① 改善箇所説明図

電源供給保護管理ユニット

② 改善箇所説明図

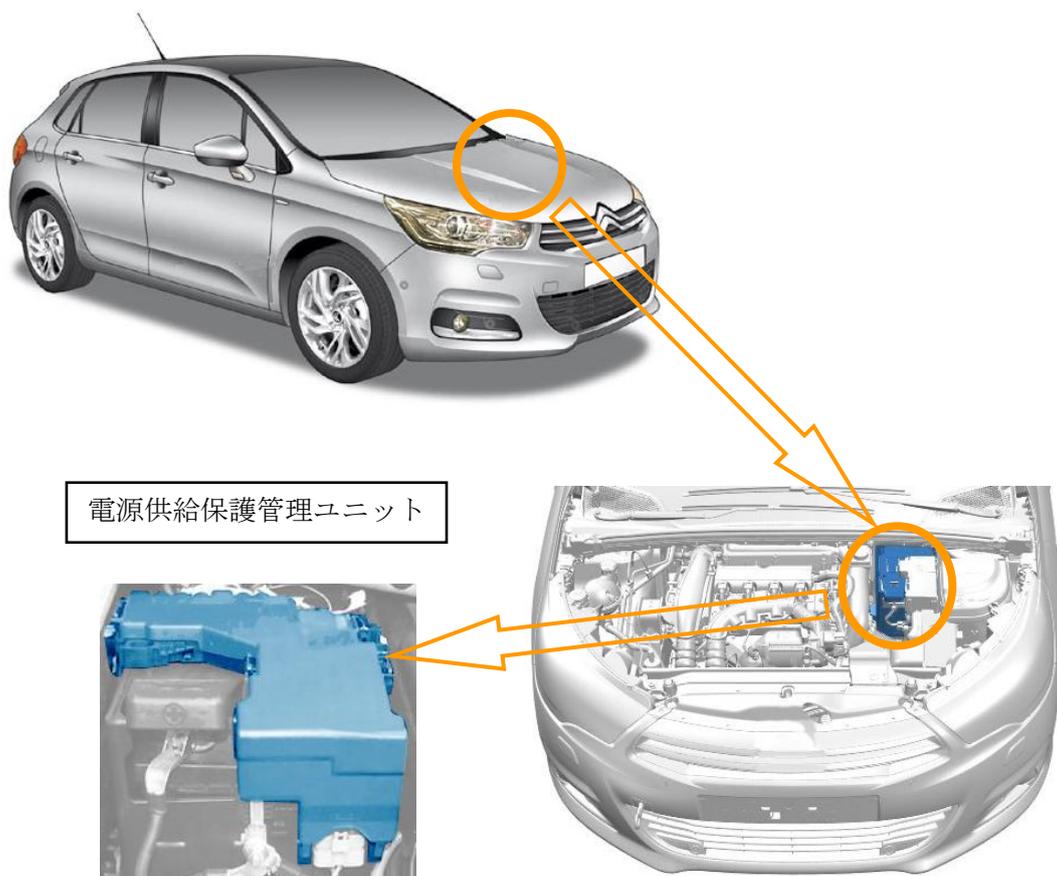
不具合の内容

電源供給保護管理ユニットにおいて、ソフトウェアが不適切なものがあるため、エンジン始動に必要な電源が当該ユニットから供給されず、エンジンが始動しないことがある。

改善措置の内容

全車両、電源供給保護管理ユニットの製造識別番号を点検し、該当する識別番号のものは電源供給保護管理ユニットを良品と交換する。

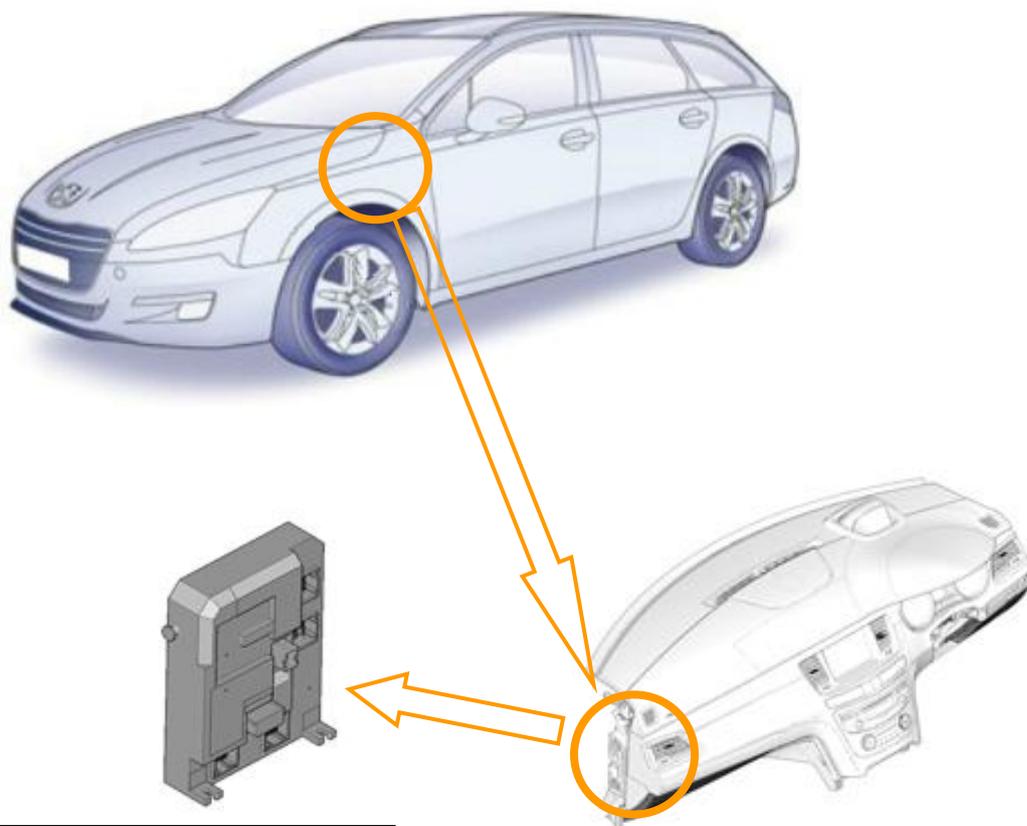
不具合の内容

ボディー電装品制御ユニットのソフトウェアが不適切なため、エンジンを始動させようとした際に、ステアリングロック解除の信号を受けてもエンジン始動に必要な信号を当該ユニットが発せず、エンジンが始動しないことがある。

改善措置の内容

全車両、ボディー電装品制御ユニットのソフトウェアを書き換える。
